Projekt revitalizace panelového domu Rakovského 3160-65

Parapety oken:

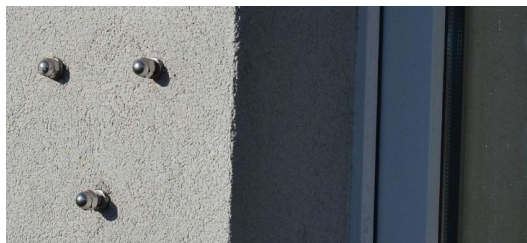
- Preferujeme variantu titaninek. Ohýbané zakončení. (bez plastových krytek)

Vstupní meziprostor chodby - jižní strana

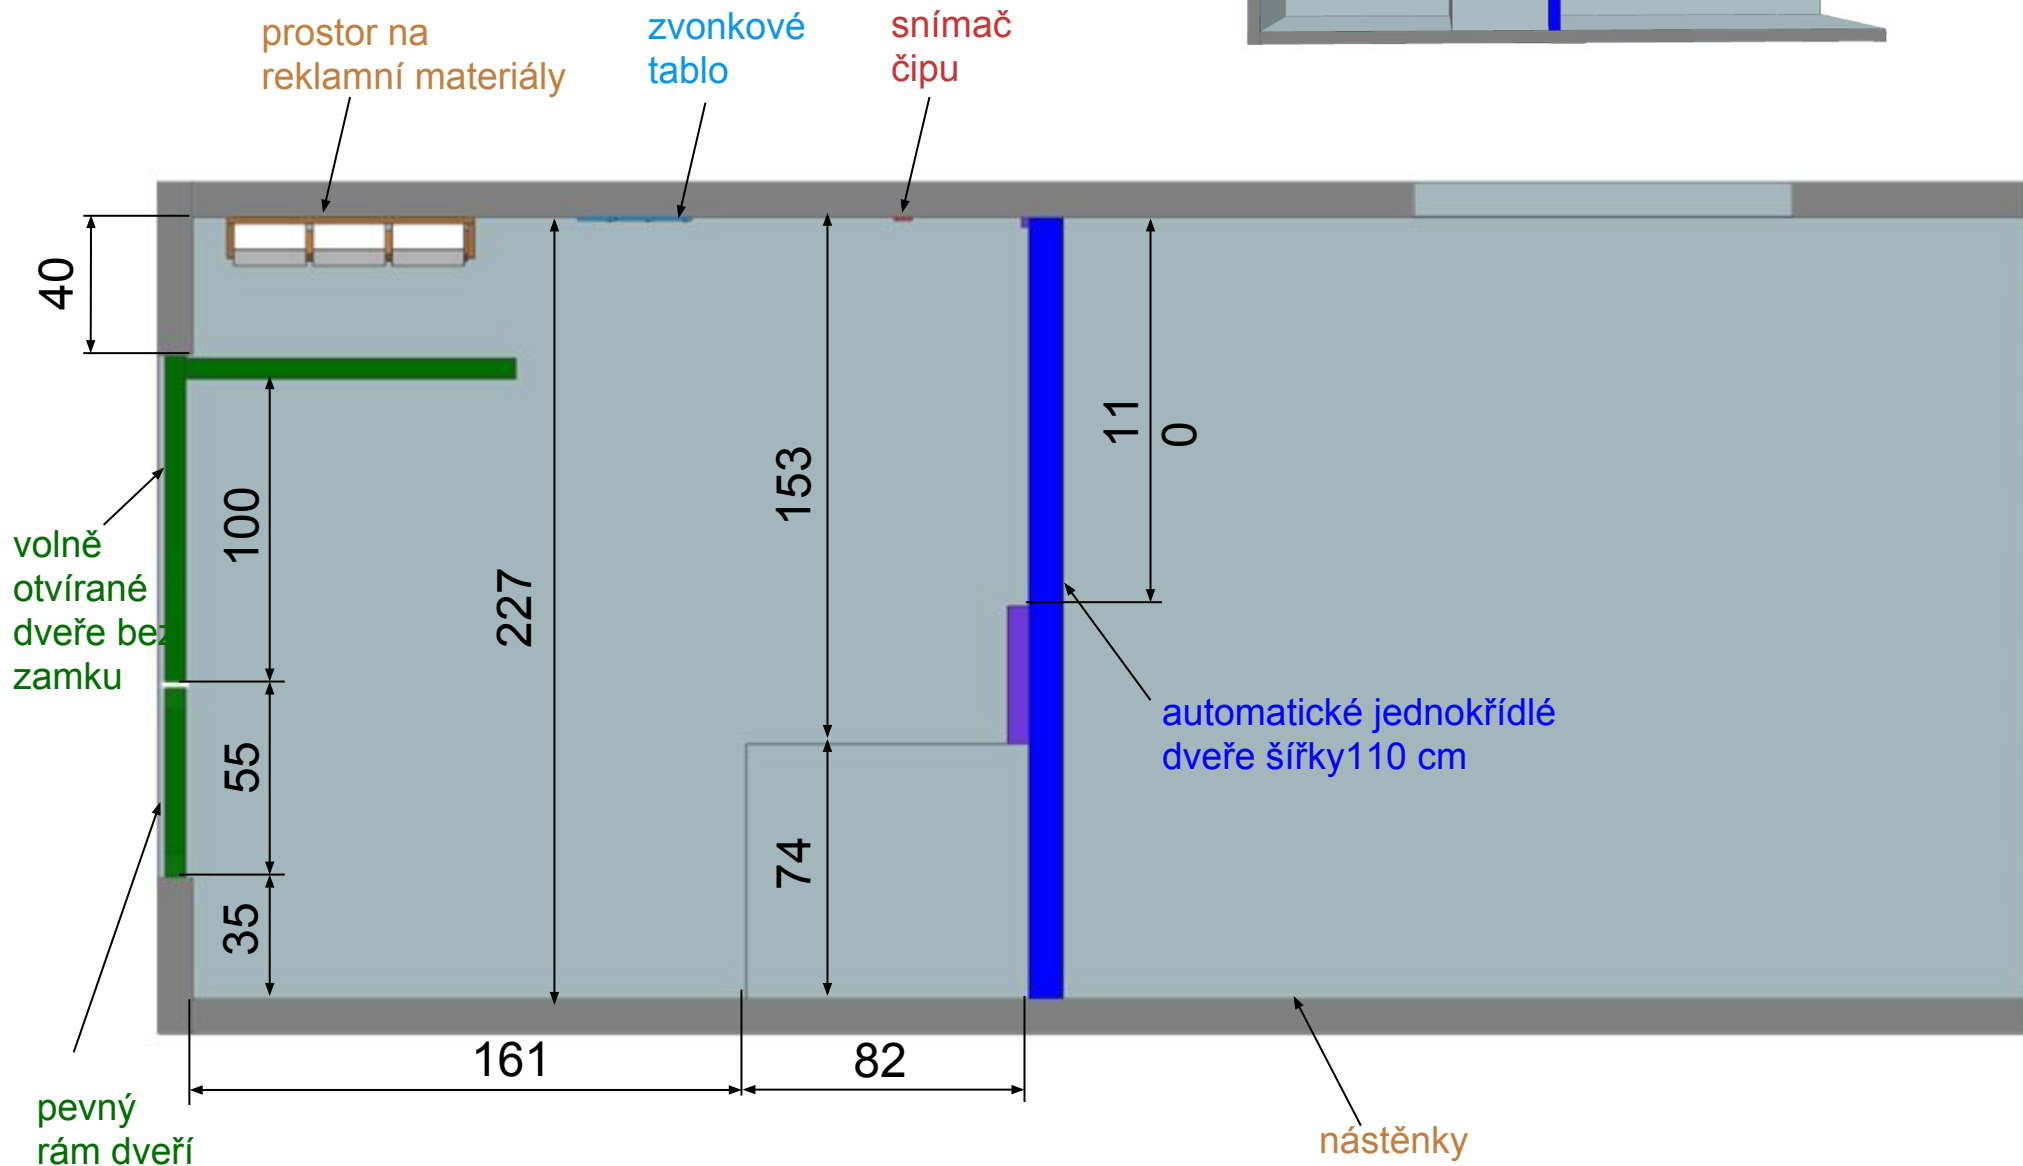
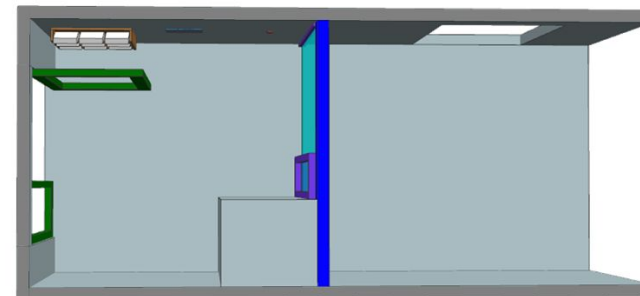
- nechat si udělat nabídku od např. Vekry na nové vstupní dveře? zahrnout do toho také okna, která budou muset být vyměněna. Předpokládaná množstevní sleva.
- druhé dveře na jihu preferujeme automatické otvírané na čipový systém (www.spedos.cz) – poslána poptávka

Varianta č.1 - jednořídle dveře

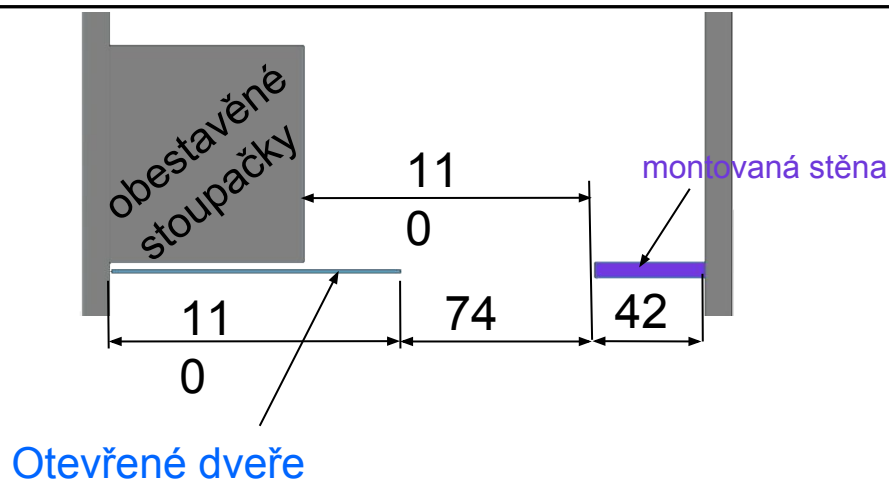
- šířka dveří 110 cm
- montovaná stěna 42 cm –pravá strana
- vstupní otvor 74 cm !!!**

výsledek: příliš úzká světlá šířka

Varianta č.2 - jednokřídlé dveře

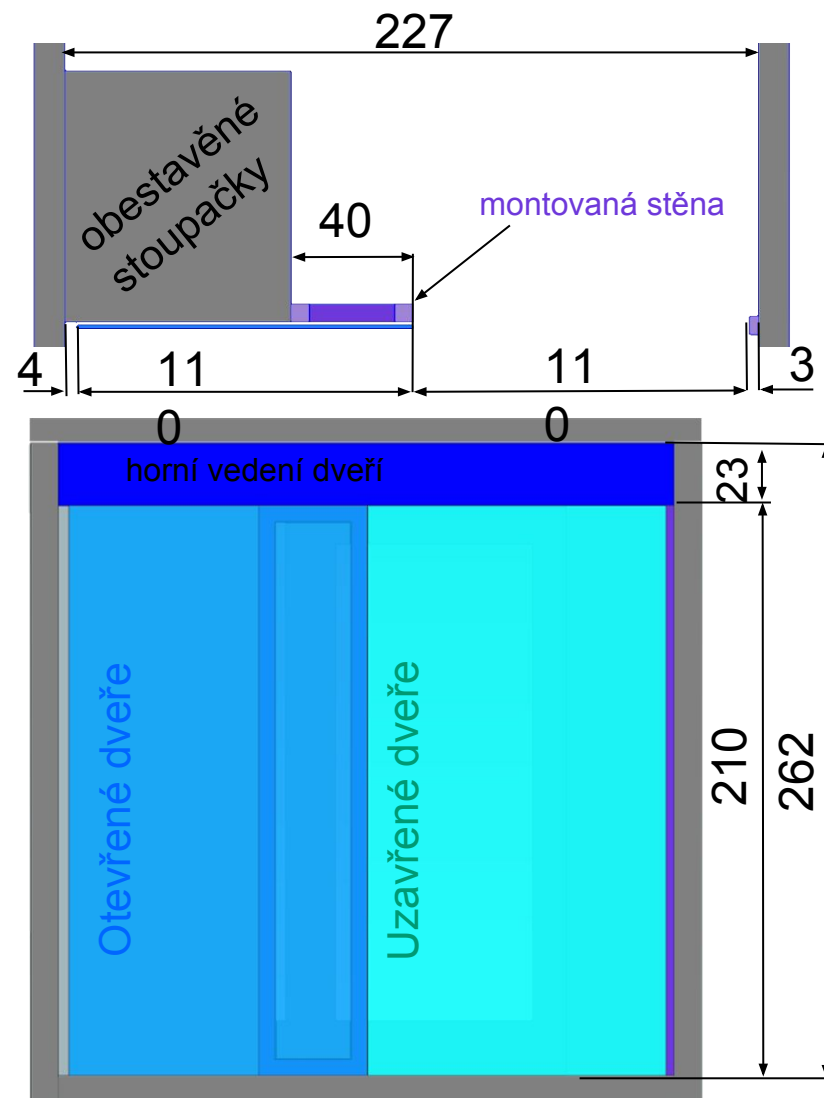
- šířka dveří 110 cm
- montovaná stěna 40 cm – levá strana
- světlá šířka 110 cm

výsledek: preferovaná varianta

Automatické dveře – jižní vstup

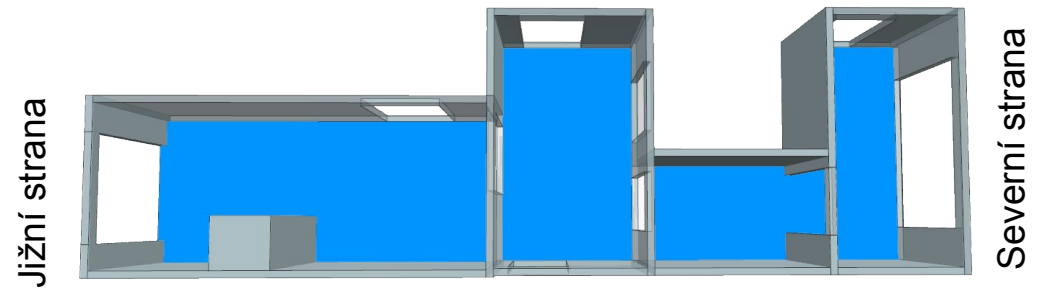
u dveří mléčné/pískované sklo?
=> příležitost dělá zloděje

Lávka jižní strana.

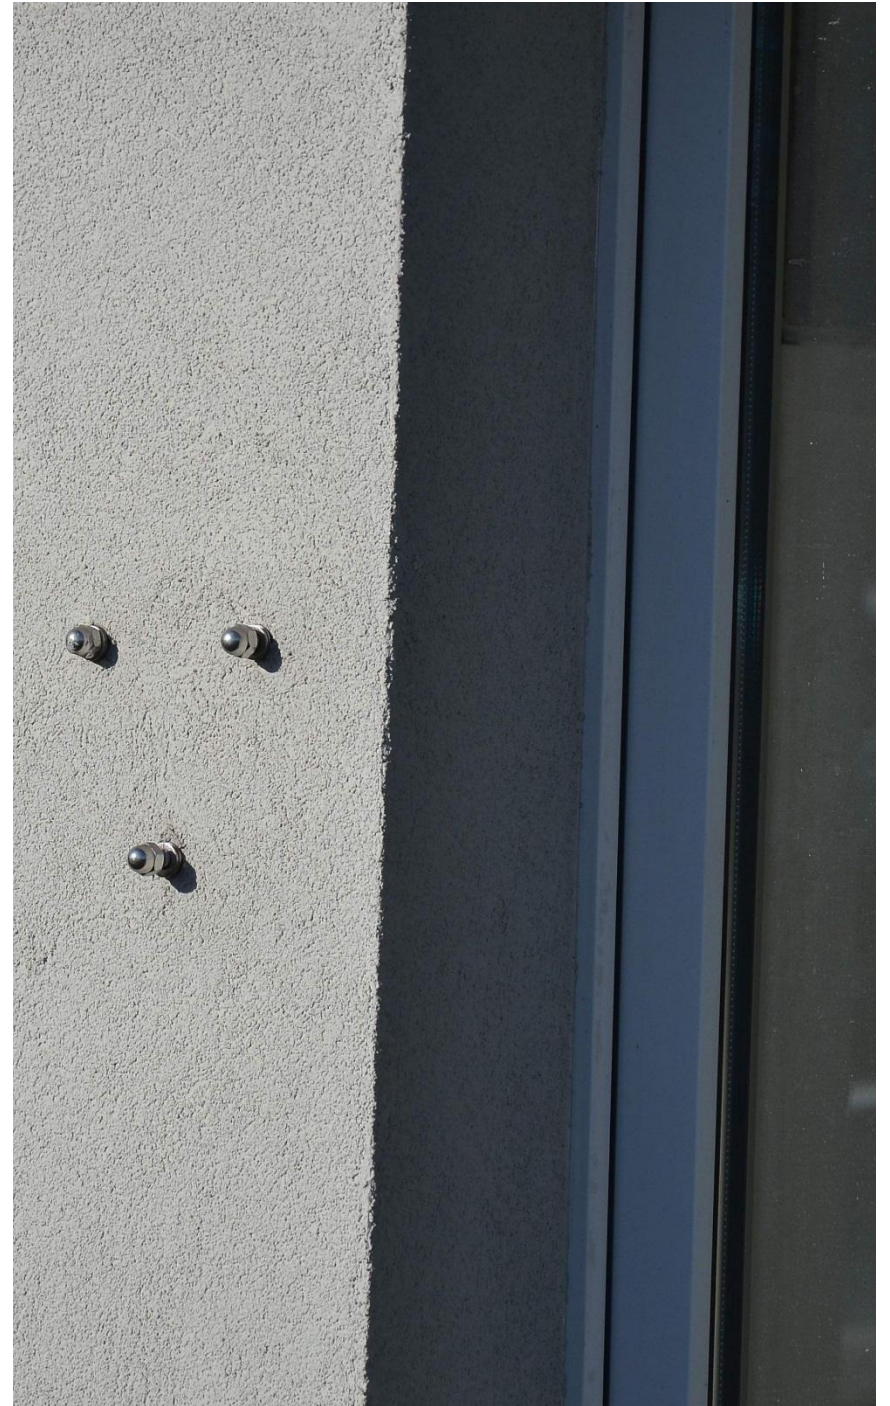
OK – bezbariérový vchod

OK – spádovaná lavka.
odvodnění

Pokud bude dvojitý vstup pak není nutno dělat stříšku nad vstupy.
